## KLAIPĖDOS MIESTO SAVIVALDYBĖS ADMINISTRACIJOS VIEŠŲJŲ PIRKIMŲ KOMISIJA

### DĖL ATSAKYMŲ Į GAUTUS KLAUSIMUS PATEIKIMO

Vadovaudamiesi **gydymo paskirties pastato Taikos pr. 76, Klaipėda, kapitalinio remonto ir kitos paskirties inžinerinio statinio (aikštelės) statybos darbų su darbo projekto parengimu pirkimo atviro (tarptautinio) konkurso būdu (CVP IS ID 7299015) sąlygų aprašo 54 p., atsakome į gautus klausimus:**

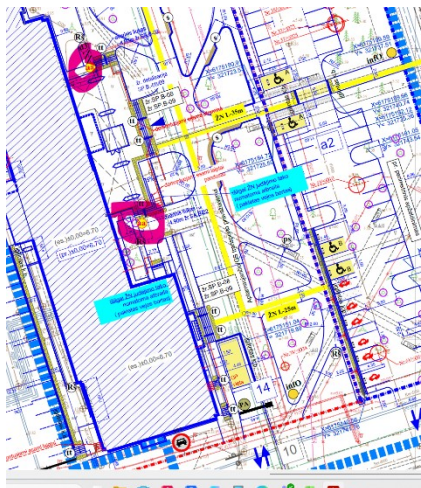
3.1. SS2421-01-TP-SA byloje, 68 lape nurodytas liukas su specifikacijomis: „Jei padidinto atsparumo liukas yra išbandytas sproгимui, bet neišbandytas ugnies atsparumui, tai rangovas įsipareigoja tokį bandymą atlikti savo lėšomis.“

Reiktų pateikti ir patikrinti:

- Ar liukui reikalingas sproгимo atsparumas, jei taip prašome pateikti barus, kokio slėgio?
- Jei jam reikalingi priešgaisriniai reikalavimai prašome pateikti juos, kokia atsparumo klasė gaisrui?
- Medžiagiškumas: nerūdijantis plienas ar cinkuotas plienas?
- Liuko landos matmenys, rėmo matmenys, montavimo aukštis?
- Liuko apkrovos klasė (ar montuojama važiuojamoje dalyje? Koks transportas užvažiuos?)
- Liuko atidarymo mechanizmas: su pakėlimo pagalba, be pakėlimo pagalbos?
- Sandarumas vandeniui, dujoms?

Tai yra išorinis avarinis liukas, jo vieta matoma SP.B.-02. Techninės specifikacijos pateiktos, papildomi reikalavimai nekeliami. Vadovaujantis STR 2.07.02:2024 167 p.: „<...> ties avariniu išėjimu – 0,025 MPa“, vadovaujantis 158.4. p.: „Įėjimo ir išėjimo durys ir vartai iš išorinės priedangos pusės turi būti ne mažesnio kaip EI<sub>2</sub> 60–C3 atsparumo ugniai, atsparūs ne mažesniajam kinetiniam poveikiui nei siena, kurioje tos durys ir vartai įmontuoti.“

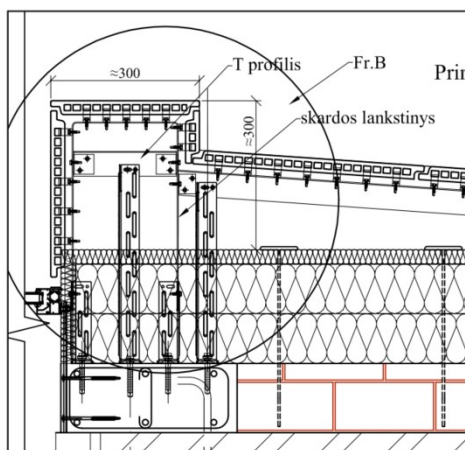
Projekto dalis – SK. Pagal BD dalyje pateiktą Statinių tyrimo aktą Nr. 19-11/01 matome, kad yra būtina sustiprinti atsiradusius plyšius mūre po laiptų maršais (7.3.5. Laiptų tyrimo rezultatai). Prašome patikslinti, kurioje SK dalies kiekių žiniaraščio eilutėje yra numatyti šie darbai.

Teikiame patikslintą kiekį:

1.	Sienu stiprinimas plieniniais profiliais ir templėmis	TS9	kg	1190	
----	---	-----	----	------	--

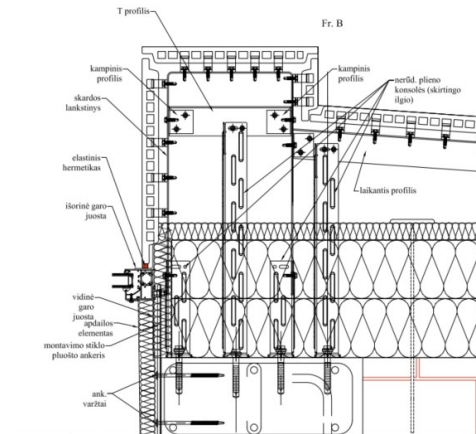
Projekto dalis – SK/SA. Ar teisingai suprantame, kad šiuo metu esamas pastatas neturi piliastrų, jie bus formuojami papildomai. Kadangi Rangovas atsakingas už kiekių tikslumą, prašome pateikti piliastrų įrengimo brėžinį, kuriame matytume kokių matmenų turėsime papildomai suformuoti piliastrus.

Projekto sprendiniai detalizuojami DP ir rangos metu, pasirinkus konkretų fasadų apdailos tiekėją. Fasaduose dalyje vietų numatomi vertikalūs ir horizontalūs piliastrai.

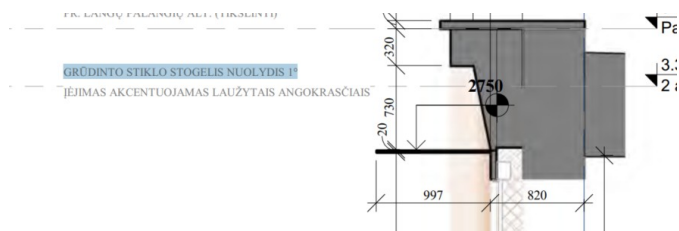
Projekto dalis – SK/SP. Projekto SK ir SP dalyje yra minima stoginė. SK dalies sąnaudų žiniaraštyje yra pateikta stoginės konstrukcija (pamatai, kolonos, sijos, paklotas, stogo danga), SP dalyje pateikta stoginės stovėjimo vieta ir nurodyta, kad Fasadais apdailinami perforuotomis plokštėmis/grotelėmis. SP dalies sąnaudų žiniaraštyje nurodyta:

Tačiau SP dalies brėžinys pateiktas visai kitokių išmatavimų stoginė: 5,60 x12,60. Brėžinyje taip pat pateikiami kitokie mazgai nei yra pateikti darbų kiekiai SK dalies sąnaudų žiniaraštyje.

Prašome pateikti tikslūs stoginės brėžinius, grindų, stogo, sienų mazgus, pamatus, apdailos medžiagų TS. Stoginės apdailos darbų nėra nei SA nei SP projekto dalyse ir jų žiniaraščiuose.

Stoginės projektiniai matmenys nurodyti brėžinyje SP.B-02, o stoginės detalizacija pateikta brėžinyje SP.B-07.

Kiekių žiniaraščio SP dalies tekste įsivėlusį klaidą – nurodyti stoginės projektiniai matmenys tarp ašių „5,60–12,60 m“.

Atkreipiame dėmesį, kad stoginė yra sudėtinė aptvėrimo dalis, kurios ilgis tikslinamas pagal faktinę situaciją. Kiekių žiniaraštyje pateikiamas kiekis – 1 komplektas, kas yra logiška, kadangi stoginė gali būti pristatoma į objektą kaip vientisas gaminytis.

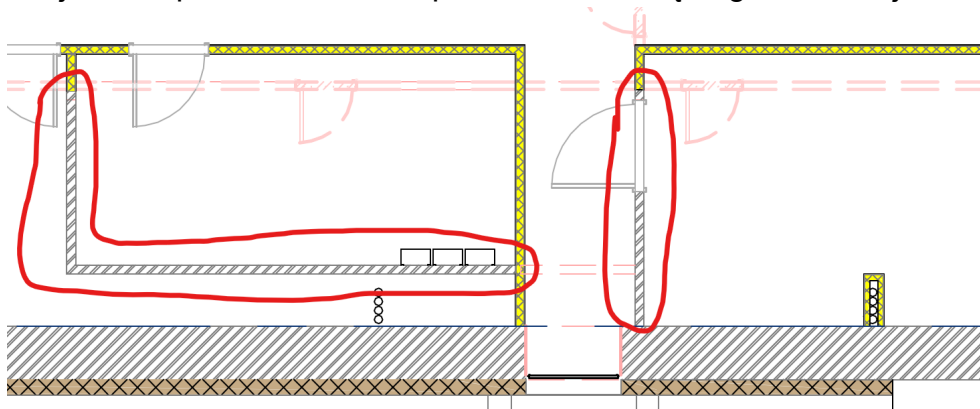
Pagal projekto sprendinius visas rūšio betonines grindis numatoma ardyti.

17.	Rūšio betoninių grindų ardymas	TS2	m <sup>3</sup>	195	1950m <sup>2</sup>
18.	Rankinis grunto po grindimis nukasimas (rūšys)	TS3	m <sup>3</sup>	234	1950 m <sup>2</sup>

##### 17.26. AVARINIS LIUKAS (PADIDINTO ATSPARUMO), NEPRALIADUS VANDENIUI.

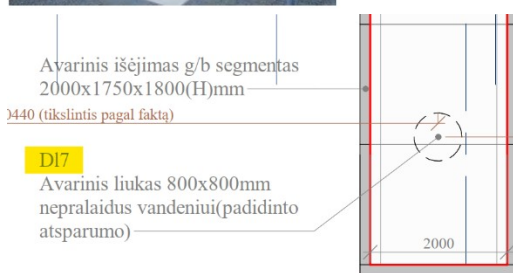
Prašome detalizuoti avarinio (padidinto atsparumo) liuko specifikacijas: koks atsparumas sprogo bangai, atsparumas ugniai, pakėlimo mechanizmas ir kt.

Grindų ant grunto detalė

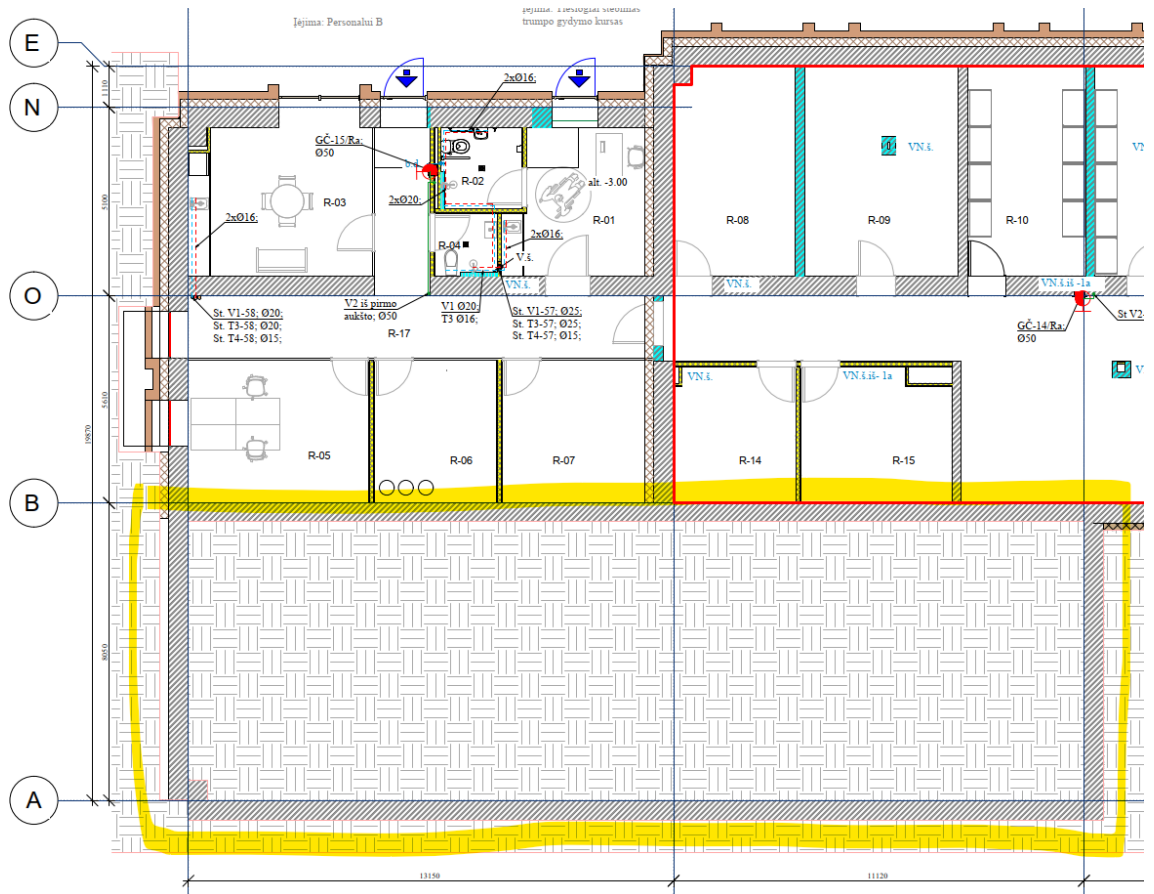
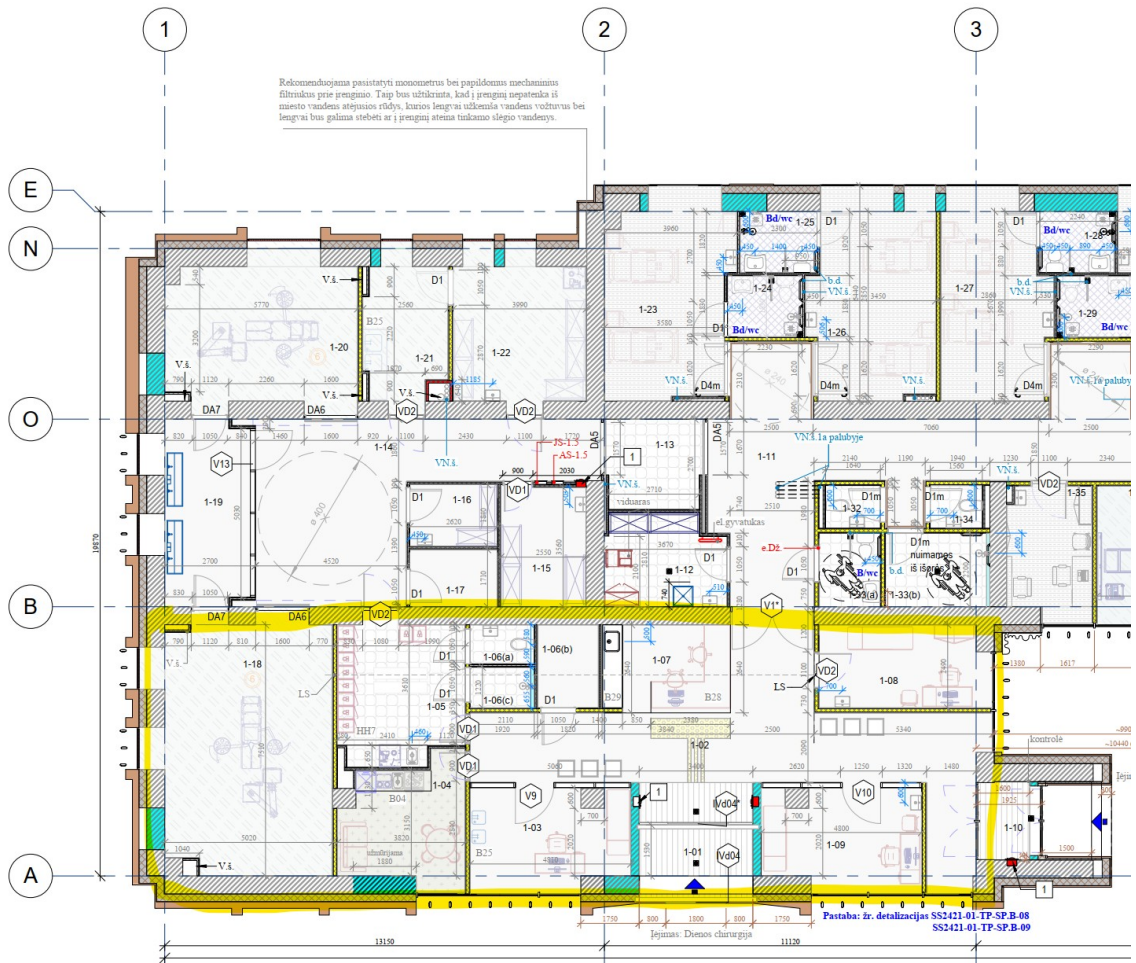
C korpuse tarp ašių A-B/1-4 po 1A patalpomis nėra rūšio, tad šioje zonoje turi būti įrengiamos grindys ant grunto. Projekte šių grindų ant grunto mazgo ir kiekio nėra, prašome pateikti (SK dalyje pateiktas mazgas ir kiekis apima tik rūšio grindis).

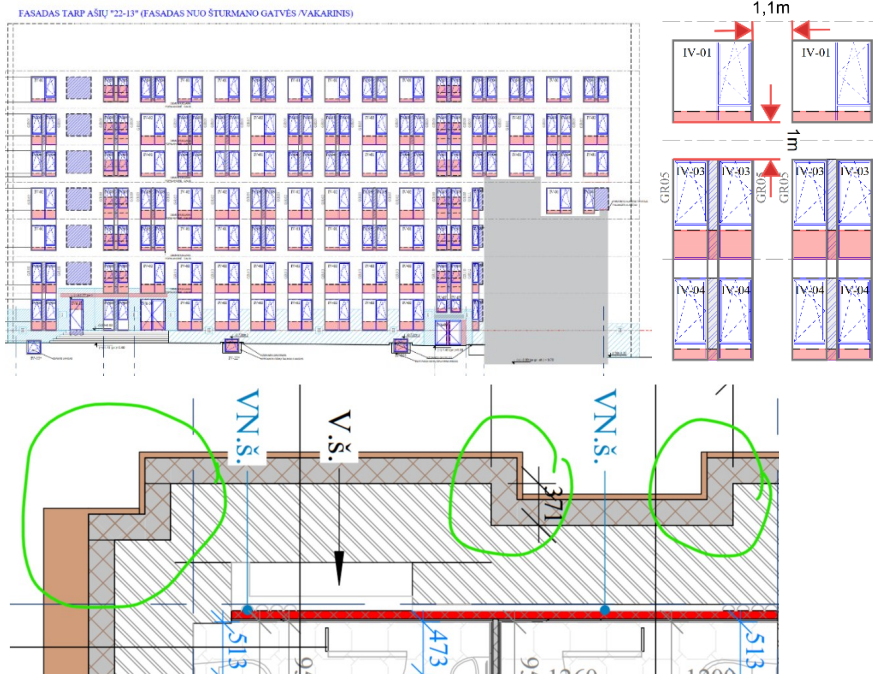
Apdailiniame mūre numatyta įrengtas betonines vagas 150x150m, kiekis iš viso 7666m. Neturint vagų įrengimo plano negalima tiksliai spręsti, bet iš didelio kiekio suprantama, jog vagų įrengimas numatomas visame fasado plote.

Statinio būklės vertinimo ekspertizėje aprašoma, kad apdailinio mūro būklė prasta: fotofiksacijose matomi įtrūkiai, išlinkiai ir pažaidos. Taip pat ekspertizėje aprašoma, jog apdailinio mūro inkaravimas nepakankamas.

Norime atkreipti dėmesį, jog pastato fasadų geometrija nėra paprasta. Fasaduose yra įvairių užlenkimų, atsikišimų, kampų išformavimų. Taip pat turės būti kertamos naujos angos, platinamos/siauriamos esamos angos, o angų išdėstymas tankus (atstumai tarp jų vietomis ~1,0m). Pagal brėžinį SK-SIL-B.03 apytikslis vagų išdėstymo žingsnis 600mm, tad supjausčius apdailinį mūrą vagomis tokiu tankumu, iškirtus/praplatus angas bus stipriai pažeistas apdailinio mūro vientisumas, surišimas. Įvertinus šiuos faktorius kyla nemenka rizika, jog apdailinis mūras tiesiog praras stabilumą.

Žiūrint kompleksiskai į pastato konfigūraciją, mūro būklę, darbų pobūdį kyla rimtų abejonių dėl fasado įrengimo sprendinių įgyvendinamumo. Prašome tikslinti, kokie sprendiniai numatomi, jei dėl technologinių priežasčių ir kylančių rizikų vagos negalės būti įrengtos?

Vertinti visus pateiktus kiekius, vagas bus detalizuotas darbo projekte, pagal pasirinkto konkretaus gamintojo fasado sistemos mazgus, papildomai atliekant inkarų

Pažeistų sąramų remontas

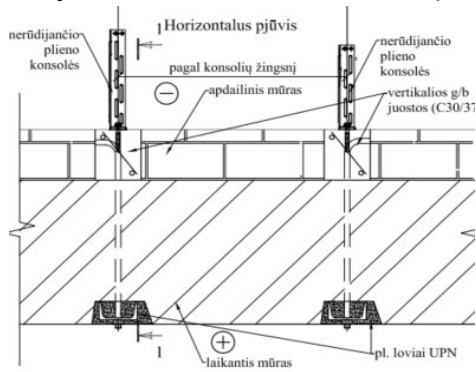
Pažeistų g/b sąramų armatūros ir betono remontas:  
 -suyusio betono pašalinimas, atidengiant korozijos pažeistą armatūrą  
 -betono ir armatūros paviršių valymas, gruntavimas, atsiatymas  
 remontiniais mišiniais  
 Darbus vykdyti pagal TS nurodymus.

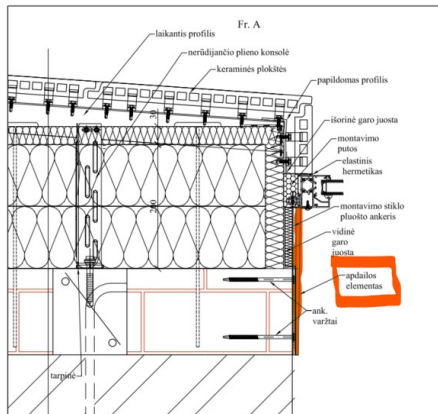
Projekto SK dalyje, detalėje Fr.A pažymėtas vidinio angokraščio apdailos elementas. Prašome pateikti apdailos elemento TS bei patikslinti, koks apdailos elemento kiekis m/m<sup>2</sup>.

Ar teisingai suprantame, kad apdailos elementas montuojasi tik puse angokraščio, likusi dalis tinkuojama, glaistoma ir dažoma?
